66/141/1

Beschlussvorlage

Ausbau der Hoffeldstraße (nachmalige Herstellung), Aufhebung des HV6

Bild: Straßenaufbau

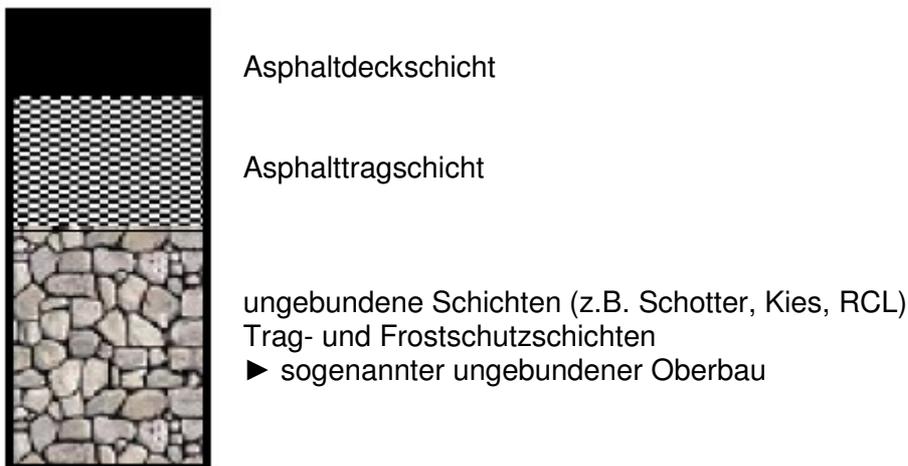
Der Bodengutachter der IG stuft die sogenannten „ungebundenen Oberbauschichten“ (s. Bild) als frostsicher (F1 bzw. F2-Material) ein.

Sie können daher aus seiner Sicht dort generell verbleiben und als Trag- und Frostschutzschicht fungieren. Davon aus nimmt er Bereiche mit Überkorn und weitere Bereiche, in denen die oberen Bereiche partiell zu entfernen sind. Eine Angabe über die Größenordnung und Lage der Bereiche wird nicht gemacht. Oberhalb dieser Lagen widerspricht auch der Gutachter nicht der Notwendigkeit, entsprechend der einschlägigen Planungsregelwerke, 2 neue Asphalttschichten mit insgesamt 14cm Dicke einzubauen.

Die Verwaltung ist bei Ihrer ursprünglichen Planung (§14GemHVO-Unterlagen) von einer konsequenten Anwendung der RSTO (s. SV WP 04-09 66/159 –Präsentation im STEA am 29.4.09) ausgegangen. Der städtische Bodengutachter hat die o.a. ungebundene Schicht als „gering bis mittel frostempfindlich (F2-Material)“ eingestuft. Entsprechend der Regelwerke muss dieses Material gegen frostsicheres Material (F1) ausgetauscht werden (Frostschutzschicht).

► Der generelle Unterschied in den Betrachtungen liegt darin, dass der Gutachter der IG auch F2-Material als geeignet für die Frostschutzschicht ansieht. Dies steht aber im Widerspruch zu den technischen Regelwerken.

Die Verwaltung hat sich danach weiter intensiv im Sinne der Interessen der Anlieger mit alternativen Baumöglichkeiten und etwaigen Risiken auseinandergesetzt. Im Ergebnis resultiert daraus der Vorschlag „Variante 3“ unter „Erläuterungen und Begründungen“, welcher bereits in der SV 66/141 enthalten war (siehe weiter unten). Unter Abweichung von den Regelwerken und bewusster In-

kaufnahme eines Risikos durch die Stadt ist es denkbar, nur das Überkorn sowie spezielle Einzelbereiche und flächig 10cm der vorhandenen ungebundenen Schicht auszutauschen.

► Dieser Vorschlag entspricht fast vollständig der Empfehlung des IG Gutachters. Der, aus hiesiger Sicht geringe, Unterschied liegt nur darin, dass die Verwaltung die oberen 10cm der ungebundenen Schicht flächig austauschen will und der Gutachter nur partiell (ohne dies aber näher zu definieren).
